**RÉACTION DES GESTIONNAIRES DE RÉSEAUX DE DISTRIBUTION À LA  
CONSULTATION PUBLIQUE D'ELIA SUR LE DESIGN DU PRODUIT AFRR**

Vous trouverez ci-dessous la réponse des GRD Arewal, Fluvius, Ores, Resa et Sibelga à la consultation formelle d'Elia relative au design du produit aFRR.

## 6. Annexe : données de mesures 4 "

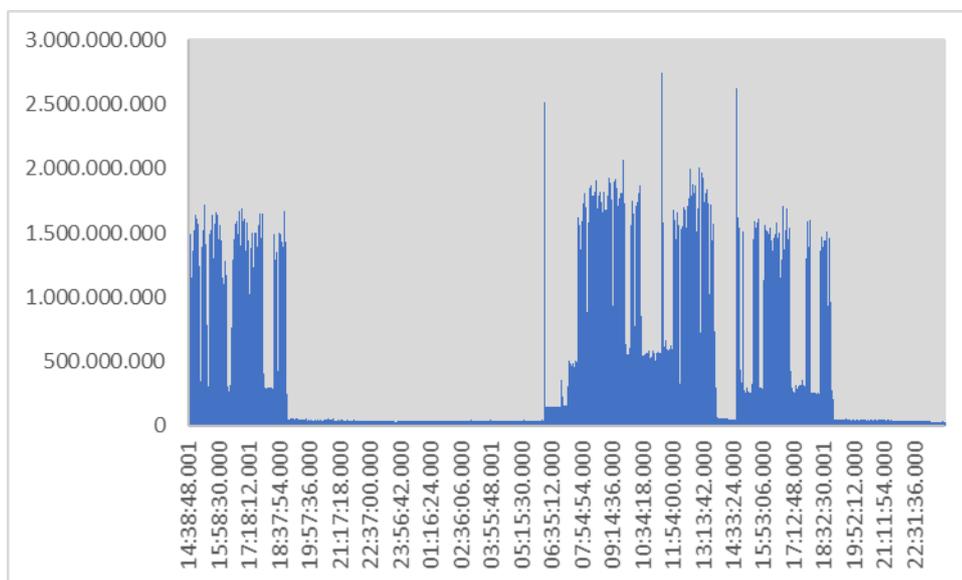
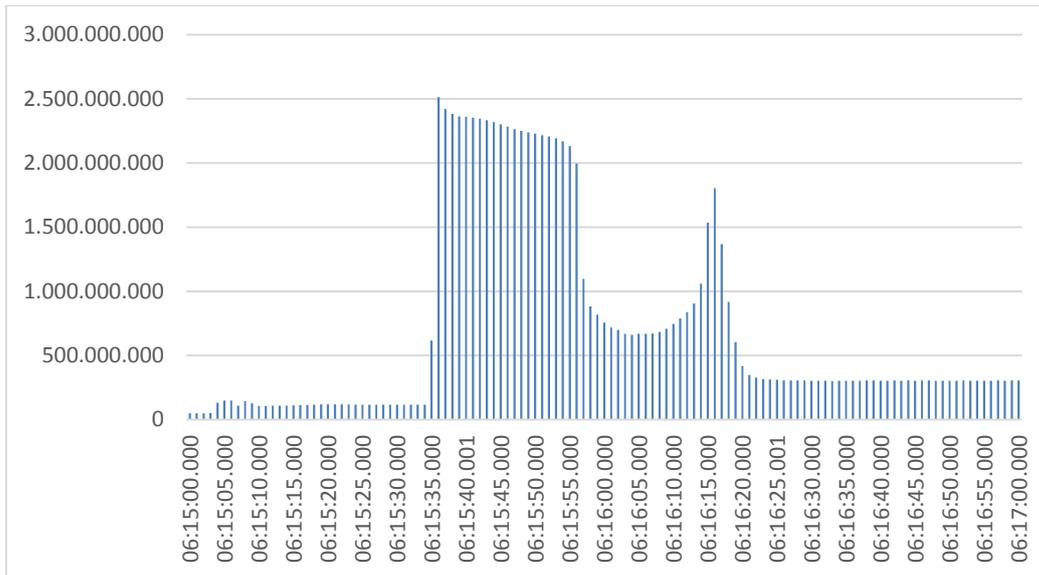
Les GRD rappellent enfin que des photos de puissance toutes les 4'' ne peuvent pas à proprement parler conduire au calcul d'une énergie 15'. En effet, entre deux photos, le profil du client final peut varier énormément. Ne faudrait-il pas alors parler d'énergie / 4'' plutôt que de photo 4'' ? (voir illustration en annexe).

Le graphique suivant illustre l'évolution par seconde de la puissance prélevée (en VA) d'un client réel du réseau de distribution. Il s'agit d'une entreprise de traitement de carcasse de voiture. (mesures prises du 05.09.2018 à 14h38 au 06.09.2018 23h51)

Il est déjà possible de constater sur ce graphique qu'il y a des pointes de consommation importantes qui durent 1 seconde. Si la « photo » 4 secondes est prise à ce moment-là, cela peut entraîner une surévaluation de l'énergie réellement mise en œuvre.

Si l'on effectue un zoom sur le moment où la charge est lancée, soit à 6h15, nous avons le graphique suivant :

Sur cette période, nous avons calculé l'intégrale de l'énergie consommée, soit 23.701 kWh.

Si nous considérons 3 captures toutes les 4 secondes que nous décalons de 1 seconde (mesure 1 à 6 :15 :00 et puis + 4'', mesure 2 à 6 :15 :01 et puis +4'' et mesure 3 à 6 :15 :02 et puis +4''), nous pouvons calculer l'énergie sur cette base :

Nous pouvons constater sur ce simple exemple que l'écart du calcul de l'énergie selon le moment où la mesure est prise peut varier de plus de 10%.
